**TERRA SRL**

Istanza per il rilascio dell'autorizzazione alla costruzione e all'esercizio ai sensi dell'art. 5 del d.l. 50/2022 relativamente all'opera denominata FSRU Piombino e Collegamento alla Rete Nazionale Gasdotti in Comune di Piombino (LI).  
Proponente: Snam FSRU Italia

**CONTRODEDUZIONI SULLA DOCUMENTAZIONE DI CHIARIMENTO**

**DEPOSITATA DA SNAM NELL'OTTOBRE 2022**

Figura 3: riepilogo manovre eseguite.

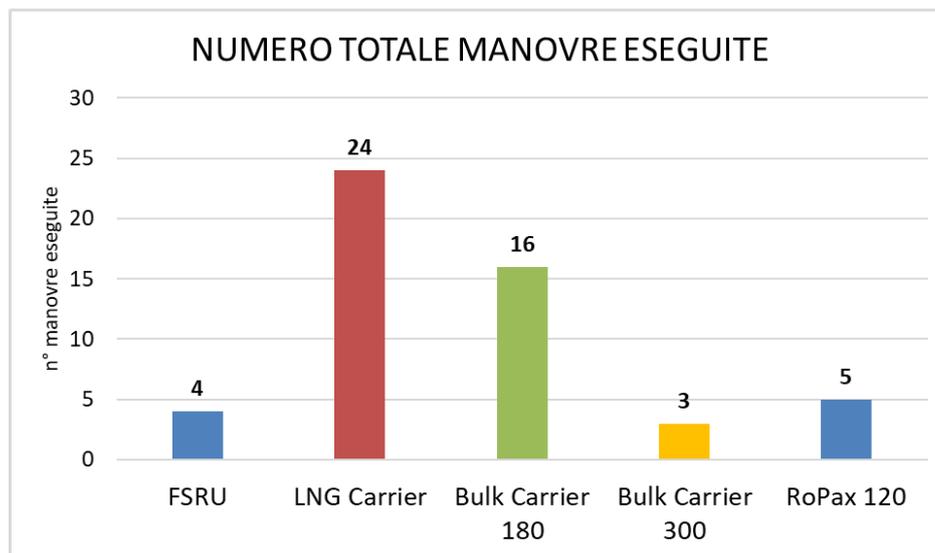
**Salta all'occhio come le manovre della LNG sono state effettuate solo con l'attuale configurazione del porto, e per tre volte al limite o non riuscite.**

**Per quanto riguarda le bulk carrier, anche con vento basso le manovre non sono andate a buon fine con la nave LNG accostata alla FSRU.**

**Ciò significa che il traffico del porto deve essere completamente rivisto per permettere l'ormeggio e l'operatività del terminal FSRU. Già solo con FSRU senza LNG in operazioni di carico/scarico, l'accesso è limitato. Se è presente anche la LNG carrier, lo spazio di manovra si riduce ulteriormente, conseguentemente all'operatività del porto commerciale.**

**La bulk carrier da 300 metri è stata l'unica nave provata con la nuova banchina ovest, e con 15 nodi già sono stati rilevate criticità in ingresso.**

Lo studio deve essere ripetuto con tutti i casi perché non sono state effettuate le stesse prove nelle due configurazioni di banchina. Inoltre, non è stato specificato:

Figura 9: Direzione ed intensità dei venti considerati durante le manovre

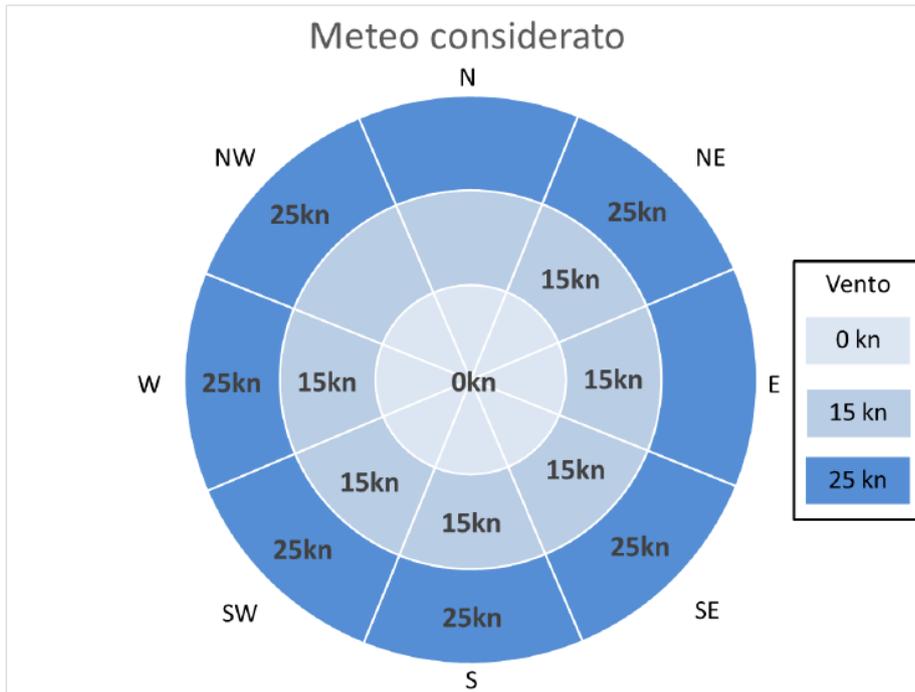
Le condizioni meteo considerate sono evidenziate in Figura 9e Figura 10. Si nota che il vento massimo preso in esame è pari a 25 nodi, e che sono state effettuate manovre in numero diverso in diverse situazioni di vento. Nel capitolo 5 del [R2] viene indicato che le condizioni di vento e corrente utilizzate per le simulazioni sono state indicate dal Corpo Piloti di Piombino. Tuttavia, non è stata indicata la frequenza durante l'anno. Anzi, questa non è stata tenuta in considerazione. Risulta evidente che non sono state prese in considerazione condizioni di vento superiore a 25 nodi, evento più che plausibile.

Figura 11: Area del danno di flash fire

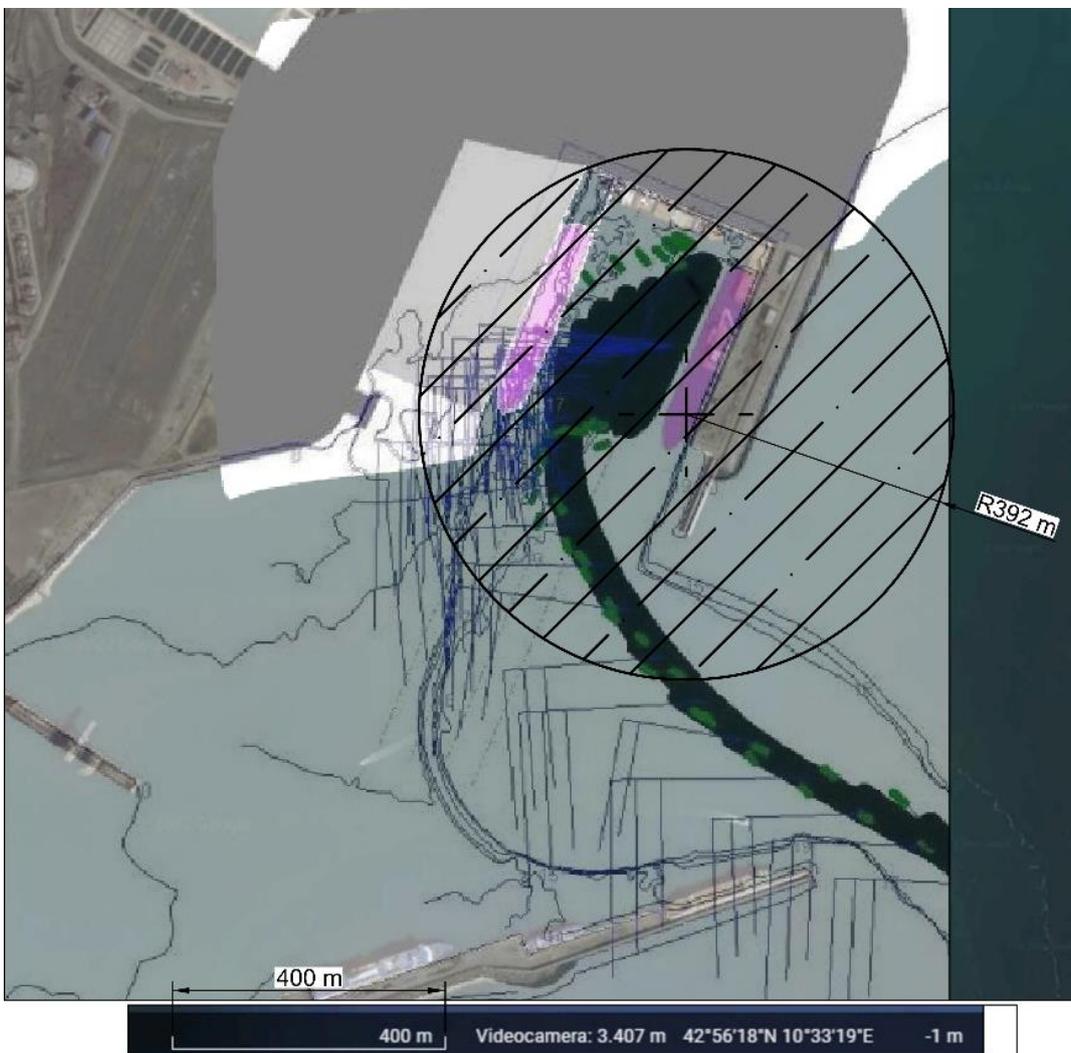
In caso di emergenza, è stato considerato un valore di area del danno di 392 m, corrispondente allo scenario 3R: rottura significativa collettore GNL di riempimento FSRU a valle manichette (Rif: Prot. 0315772 del 10/08/2022).

Detta area di danno, rispetto alla FSRU, copre più di metà dell'entrata in porto. In caso di incidente, l'entrata in porto risulterà dunque limitata per più della metà, in situazione di emergenza in cui le navi dovrebbero poter uscire o entrare. Il danno a cui si fa riferimento è il flash fire, ossia: incendio in massa di una nuvola di vapore infiammabile con effetto non esplosivo. Interessa tutte le banchine e il bacino di evoluzione. In caso di emergenza il meteo può essere anche molto più avverso rispetto alle situazioni studiate. Nelle banchine nord e ovest possono essere presenti anche altre navi e personale. Ci si chiede se ne sia stato tenuto conto. Infine, non sono state fornite procedure di disormeggio in caso di emergenza.

Figura 12: Classificazione dei tipi di cisterne per LNG

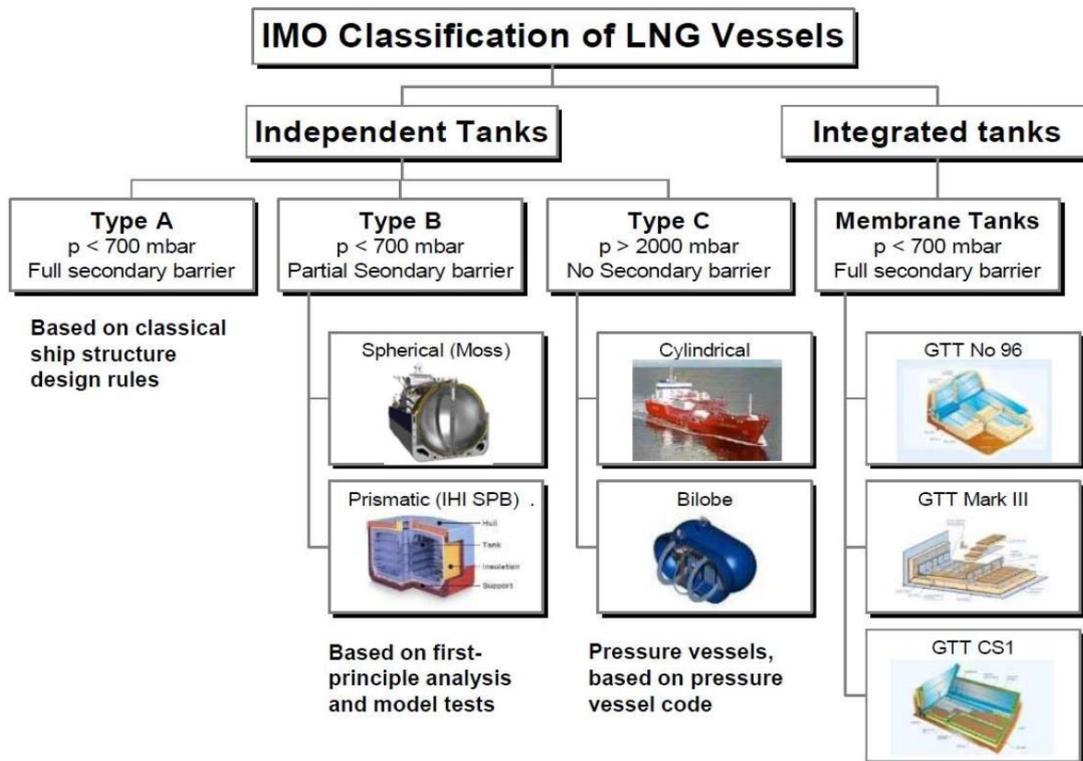
Come riassunto in figura 12, le navi con cisterne a membrana come la Golar Tundra sono navi che non resistono a sovrappressioni. Ciò comporta la possibilità di utilizzo delle stesse cisterne solamente se piene o vuote, in normali condizioni di esercizio. Infatti, in presenza di serbatoi parzialmente riempiti, in caso di mare mosso si innesca il fenomeno dello sloshing: il liquido viene agitato per effetto delle onde, e impatta sulle superfici del serbatoio. Quindi, in fase transitoria di riempimento/svuotamento, la nave non può trovarsi in acque non protette, perché può essere soggetta a sloshing.

Figura 7: UNI EN ISO 20257-1. Criteri di accettabilità del rischio

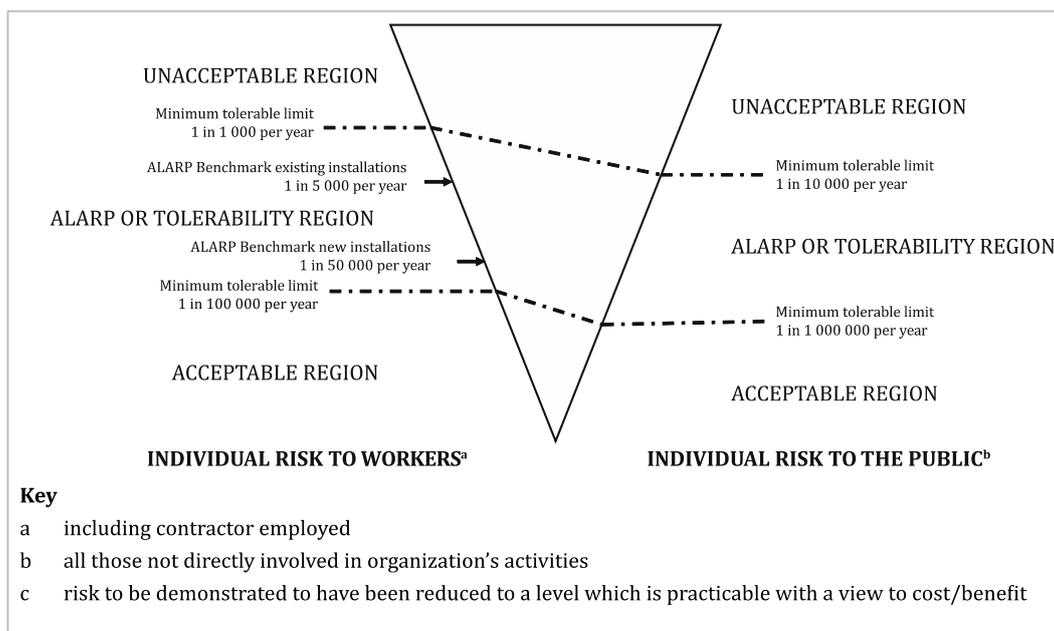
- i criteri di accettabilità del rischio, indicati nell'Annesso A.4 e riassunti nella figura 7, che si possono assumere quando non sono disponibili criteri definiti dalle regolamentazioni locali
- la richiesta di valutare l'idoneità dell'ubicazione del sito nel confronto fra le varie opzioni ipotizzabili, già in fase di studio di fattibilità, e particolarmente quando l'installazione è prevista in aree portuali; la valutazione deve tenere accuratamente conto della densità del traffico marittimo, dei risultati degli studi di manovrabilità, in relazione, in particolare, alle partenze di emergenza, oltre che degli effetti ambientali.

Figura 8: criteri di accettabilità del rischio da UNI EN ISO 20257

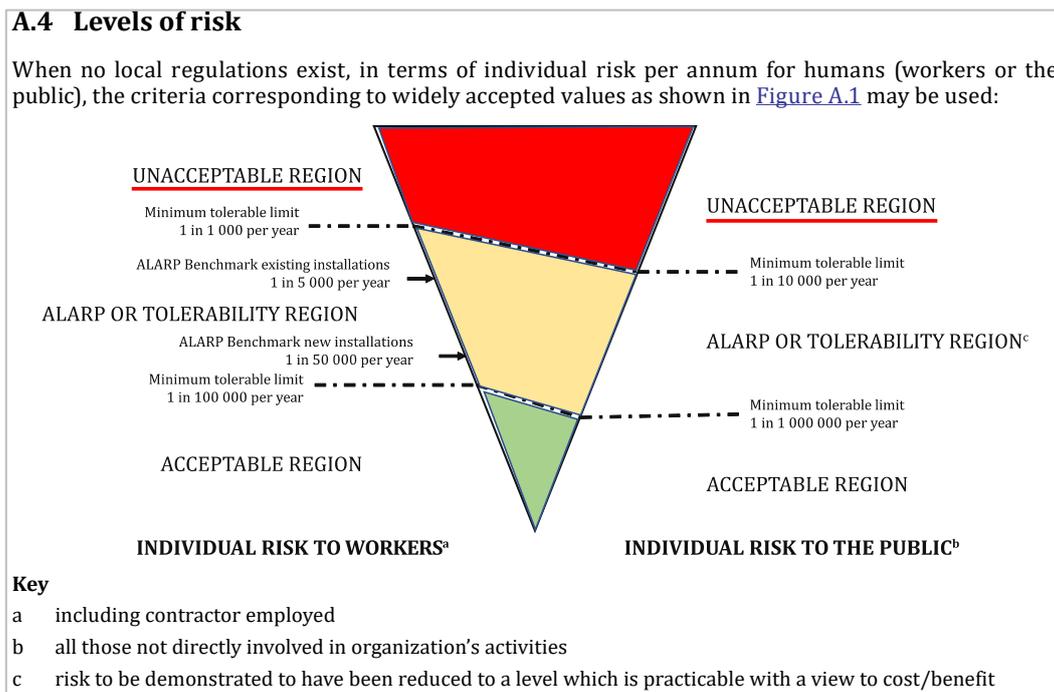
Nel documento REL-VDO-E-00045 del 04.10.2022, SNAM FSRU sostiene che "Il rateo di guasto utilizzato per la valutazione della frequenza, espresso in occ/operazione e relativo ai trasferimenti via mare (Gas tanker, semigas tanker - bracci di carico), considera l'evento di rottura di una singola manichetta e pertanto si ritiene che la frequenza calcolata non debba essere moltiplicata per il numero di manichette in uso". Si tratta di affermazioni oggettivamente improprie, dato che, nel RdSp per l'evento 10 R i ratei non sono mai espressi in occ/operazione e le manichette in esercizio continuo sono in numero di 4.

Secondo i criteri di accettabilità del rischio della UNI EN ISO 20257, i valori effettivi di frequenza dei rilasci possono determinare rischi individuali che si collocano nella regione di inaccettabilità (regione rossa in figura 8).

Figura 3-2: Interferenza tra SIN di Piombino ed opere in progetto

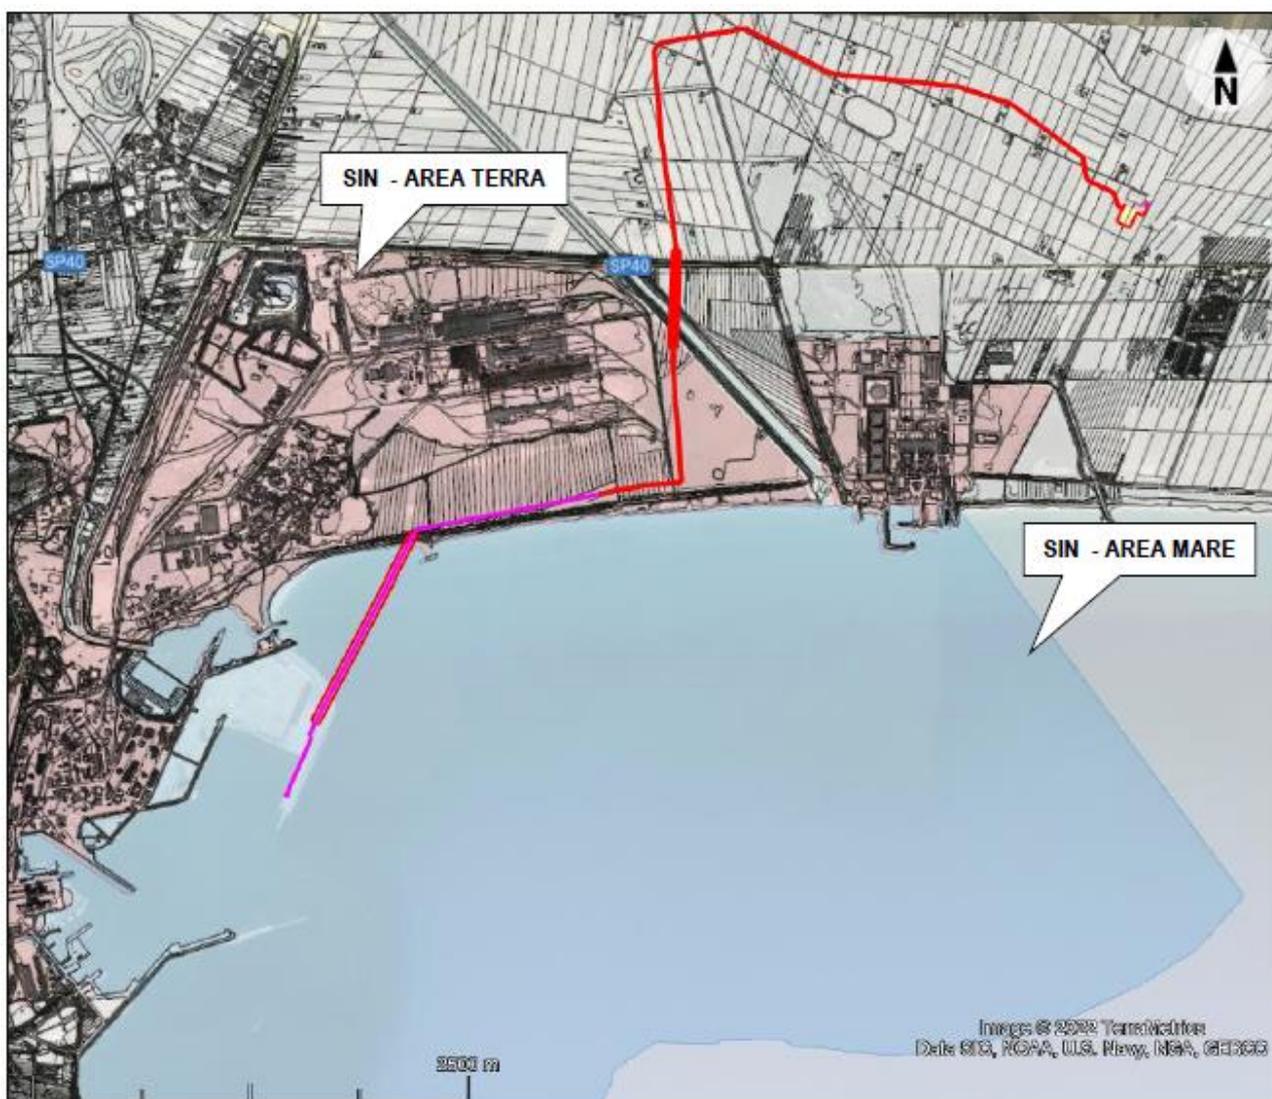
Lacune sostanziali nella trattazione e nel grado di approfondimento con il quale sono state affrontate le tematiche, sono invece state riscontrate nell’ambito della parte di tracciato

Figura 5.8: Composizione del fondale a largo del Porto di Piombino

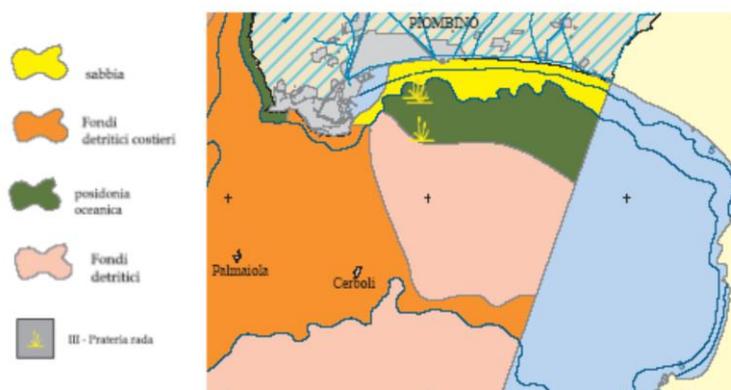
**Nonostante la presenza di biocenosi marina tutelata nelle aree antistanti il porto di Piombino, nulla è stato fatto sulla valutazione degli impatti dovuti al rilascio di acqua fredda e contaminata da NaClO nelle aree da essa popolate.**

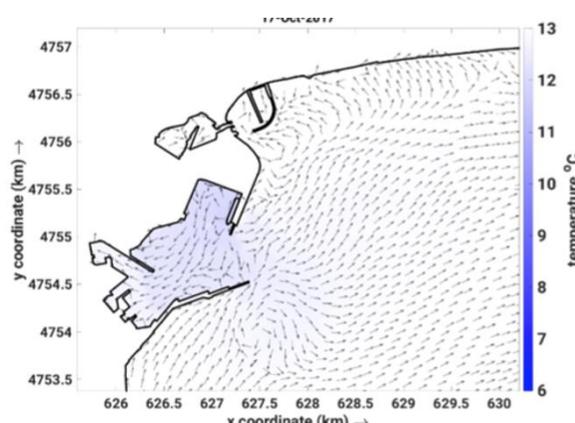
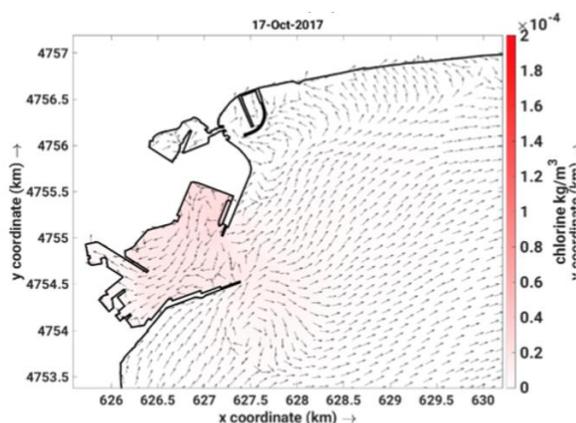
Secondo questi modelli, la dispersione, nell'arco di una settimana (finestra temporale considerata) raggiunge valori vicini allo zero già in prossimità della rada portuale.
